Vallioire, le 15 novembre 2020

Monsieur Alain Vincent
Commissaire Enquêteur de l'enquête Publique PLU de Vallioire
Maire de Vallioire
73450 Vallioire

1 Règles du nouveau règlement d'urbanisme

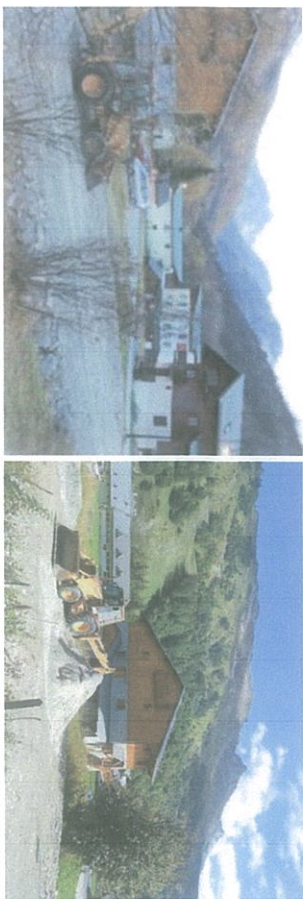
On ne peut accepter, en pleine zone urbaine, un aménagement tel que celui-ci : après un exhaussement de sol pour mettre le terrain au niveau de la route sont maintenant entreposés matériaux et engins de chantier

Par ailleurs, il est important d'éviter les mouvements de terrain non justifiés également très préjudiciables pour l'environnement, ainsi il paraît impératif d'indiquer que sont interdits les affouillements et les exhaussements de sol non liés à une opération autorisée
